Risque potentiel d'incendie ou d'explosion Veuillez lire cette lettre immédiatement

NOTIFICATION DE MESURE DE MODIFICATION concernant les vannes valVario de Kromschröder de tailles 1, 2 et 3

Janvier 2017

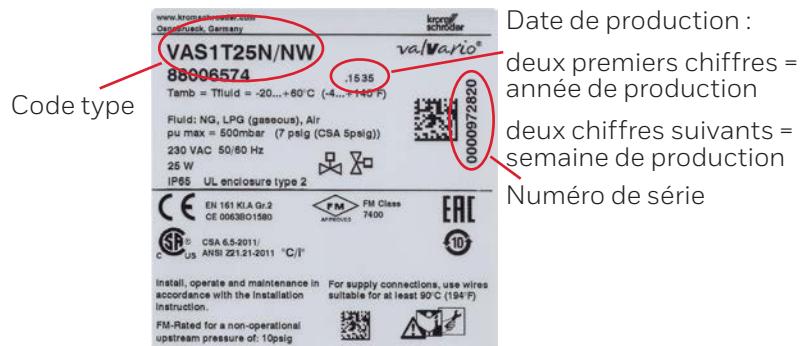
Nous avons constaté un problème sur les vannes valVario Kromschröder de tailles 1, 2 et 3, fabriquées par Elster GmbH, **susceptible d'engendrer un problème de sécurité.** Le dysfonctionnement d'une vis fixant le « tube de guidage » sur le corps/boîtier de la valve a été détecté. Dans certains cas, et dans des conditions spécifiques, une ou plusieurs tête(s) de vis peut/peuvent casser. Ce dysfonctionnement survient surtout (mais pas exclusivement), lorsque la vanne est stockée ou installée dans un environnement humide ou corrosif.

Chaque vanne comprend 4 vis, soit 2 de chaque côté. Il est possible que vous ne puissiez pas voir l'ensemble des 4 vis.

- inspection visuelle à la recherche de vis cassées. Si une ou plusieurs vis est/sont cassée(s), veuillez prendre les mesures de sécurité appropriées afin de garantir la sécurité de vos employés et de votre installation. Nous contacter immédiatement pour programmer la réception d'une nouvelle vanne ou un service de substitution. Se référer aux coordonnées ci-dessous.

- Vérifiez si les vis présentent des signes de corrosion. Si des traces de corrosion sont découvertes mais que les vis sont intactes, inspectez quotidiennement les vis jusqu'au remplacement de la valve. Nous contacter pour prévoir la réception d'une nouvelle vanne ou un service de substitution. Se référer aux coordonnées ci-dessous.

- Si aucun signe visible de corrosion n'est détecté, veuillez mener des inspections régulières à la recherche de toute trace de corrosion ou de vis cassées, et planifier le remplacement. Les options de remplacement comprennent le remplacement des vis (approche recommandée) ou de la vanne, si les vis ne sont pas aisément accessibles ou ne peuvent pas être retirées. Nous contacter pour programmer la réception de nouvelles vis ou d'une nouvelle vanne ou un service de substitution. Se référer aux coordonnées ci-dessous.
